MAT. Aprueba obras extraordinarias de la obra "Mejoramiento Áreas Verdes Calle Santiago - Lanco", conforme al art. N 104 DS 236/2002 V y U.

En atención a vuestro Ord. N 940 de fecha 12/04/2019, solicitando aprobación de las obras extraordinarias para obra "Mejoramiento Áreas Verdes Calle Santiago - Lanco".

MAT. Da visto bueno respecto de requerimiento de Obras Extraordinarias planteado por Serviu Los Ríos, asociado al Proyecto: Mejoramiento Áreas Verdes Calles Santiago – Lanco”

PLANTACIONES DE ÁRBOLES, ARBUSTOS Y CUBRESUELOS

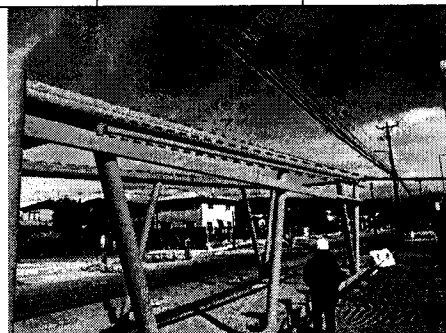
ITEM	DESCRIPCION	VISITA A TERRENO	TIPO DE MODIFICACION
5.2 / 5.2.1 / 5.2.2	Plantación de árboles: <ul style="list-style-type: none"> • Maitenus Boaria (Maiten) • Nothofagus alpina (Rauli) 	No se evidencia intervención al momento de la visita a terreno. En terreno se visualiza que se debe considerar árboles y vegetación menor a 6 metros de altura por cables eléctricos.	DISMINUCION
5.3 / 5.3.1 / 5.3.2 / 5.3.4 / 5.3.6	Plantación de arbustos y cubresuelos: <ul style="list-style-type: none"> • Crocosmia lucifer (Crocosmia rojo) • Alstroemeria Aurea (Alstroemeria) • Libertia Sesilifolia (Calle Calle Azul) 	No se evidencia intervención al momento de la visita a terreno. En terreno se visualiza que se debe considerar árboles y vegetación menor a 6 metros de altura por cables eléctricos.	DISMINUCION

<ul style="list-style-type: none"> Armeria juniperifolia (Manuelito) 		
9.14 / 9.15	Plantación de árboles: <ul style="list-style-type: none"> Pelú Arrayán 	No se evidencia intervención al momento de la visita a terreno. En terreno se visualiza que se debe considerar árboles y vegetación menor a 6 metros de altura por cables eléctricos.	OEE
9.16 / 9.17 / 9.18 / 9.19	Plantación de arbustos y cubresuelos: <ul style="list-style-type: none"> Crocsmia naranjo Fresia Agapanto Azul Iberis 	No se evidencia intervención al momento de la visita a terreno. En terreno se visualiza que se debe considerar árboles y vegetación menor a 6 metros de altura por cables eléctricos.	OEE

DISMINUCIONES DE OBRAS		
ITEM	PARTIDAS	JUSTIFICACION
5.2	Plantación de árboles	La altura del Maitén puede llegar a los 15 mts de altura y el Raulí a los 50 mts., por lo que se justifica cambiar estas especies por otras más bajas, que vayan acorde al contexto y respete las alturas de los cables eléctricos ubicados en la Calle Santiago, que alcanzan los 6 mts. de altura aprox.

ESPACIO TECHADO PARADERO

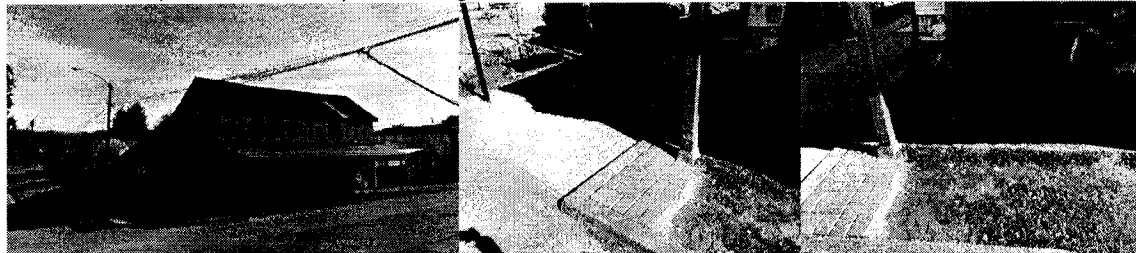
ITEM	DESCRIPCION	VISITA A TERRENO	TIPO DE MODIFICACION
8.2	Espacios Techados	Elemento ya ejecutado en visita a terreno, pero es atendible su implementación debido a la no consideración en el diseño original.	DISMINUCION

9.13	Perfil 50x50 mm en Espacios Techados	Elemento ya ejecutado en visita a terreno, pero es atendible su instalación debido a la no consideración en el diseño original.	OEE
------	--------------------------------------	---	-----

- Refuerzo perfil 50x50 mm (OEE)
- Perfil EEMM Superior (proyecto original)
- Perfil EEMM Inferior (proyecto original)

8.2	Espacios Techados	En terreno se visualiza que poste de luz existente impide construir el espacio techado de las dimensiones originales, por lo que se justifica la disminución de 40 cm en el ancho, según cálculo elaborado por ITO de la obra. En imagen adjunta se evidencia la posición final.

9.13	Refuerzo Perfil 50x50 mm en Espacios Techados	Posterior al inicio de obras, en la ejecución de los Espacios Techados, se ha evidenciado que para dar una mejor terminación al revestimiento lateral (Palillaje de madera vertical) es necesario incluir una estructura secundaria para dar rigidez al palillaje en el último tramo, antes de

BALDOSAS

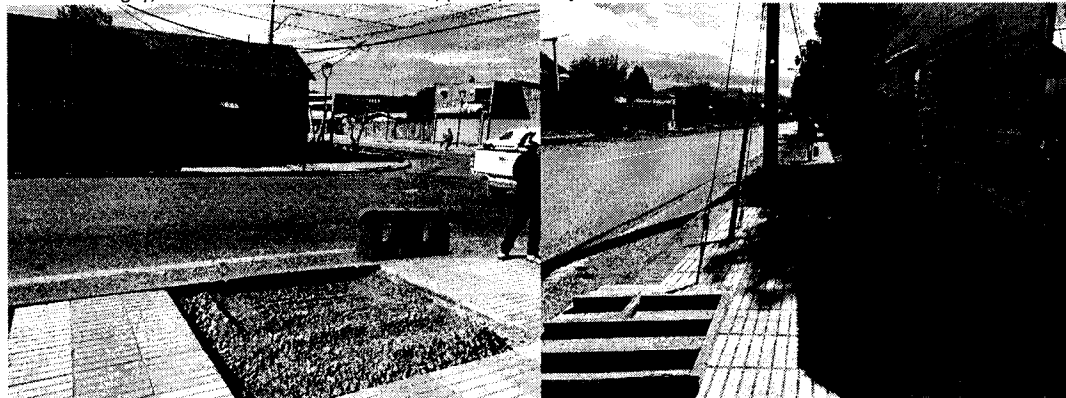
ITEM	DESCRIPCION	VISITA A TERRENO	TIPO DE MODIFICACION
3.2 / 3.2.2 / 3.2.3.1 / 3.2.3.2 / 3.2.3.3 / 3.2.4.1 / 3.2.4.2	Pavimentos de acera: <ul style="list-style-type: none"> Mortero de Pega Baldosa Relieve Pulida tipo Sevilla color blanco perla Baldosa Relieve Pulida tipo Sevilla gris arroz Baldosa Relieve 	Partidas ya ejecutadas en terreno, pero es atendible su implementación debido a la no consideración en el diseño original.	AUMENTO

AUMENTOS DE OBRA		
ITEM	PARTIDAS	JUSTIFICACION
3.2	Pavimentos de acera	Posterior al inicio de obras, se ha evidenciado que por calle Libertad existe un negocio de barrio, que tiene su acceso y un alero justo en el lugar donde se había proyectado continuar con el pavimento de vereda. Por otro lado, en calle Yungay, se visualiza que el rebaje de solera interfiere con unos cables-tensores, del poste de alumbrado público existente, por lo que se hace necesario desplazar el rebaje de solera y aumentar la superficie de pavimentos en la vereda. Ante estas dos situaciones, se justifica la disminución de pavimentos por calle Libertad y el aumento de pavimento por calle Yungay, requiriéndose finalmente lo siguiente: 26mts2 de mortero de pega 5mts2 de Baldosa Relieve Pulida Tipo Sevilla color blanco perla 9 mts2 Baldosa Relieve Pulida tipo Sevilla gris arroz 9mts2 Baldosa Relieve Pulida tipo Sevilla gris V arroz 3mts2 adocreto tipo plaza 3 mts2 cama de arena. Según cálculo elaborado por la ITO de Obra.

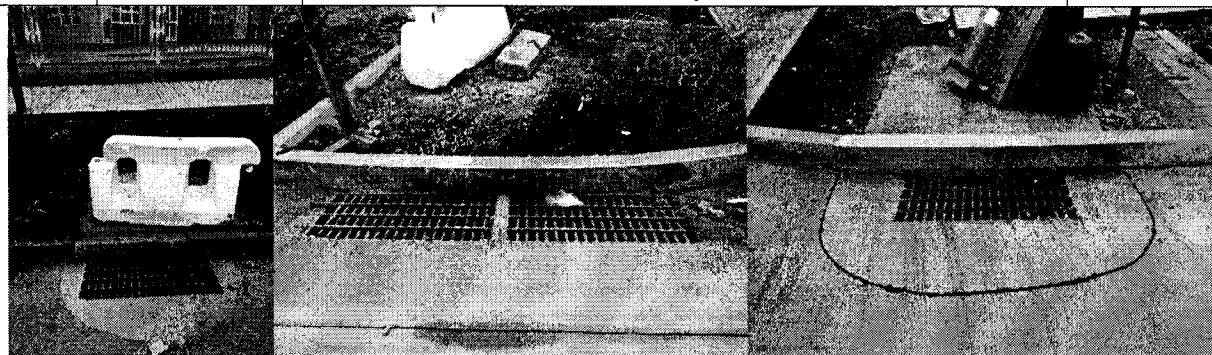
Por calle Libertad, existencia de alero y acceso a negocio de barrio. Disminución de baldosas

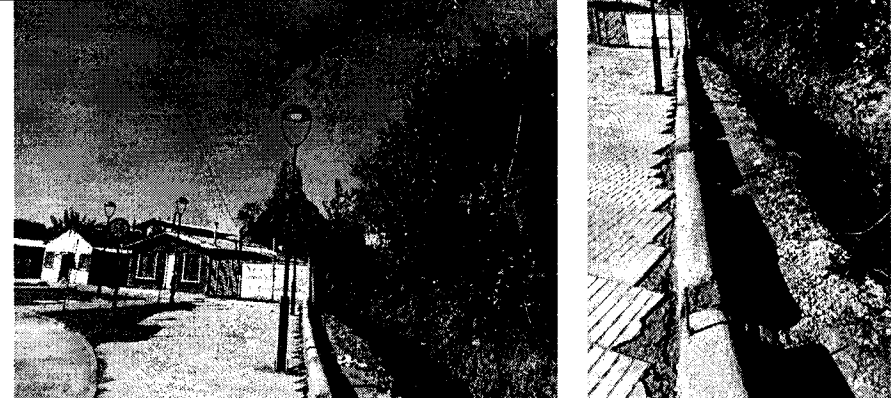
Por calle Yungay, se Aumenta partida de baldosa, para que rebaje de solera no interfiera con los cables de luminaria pública
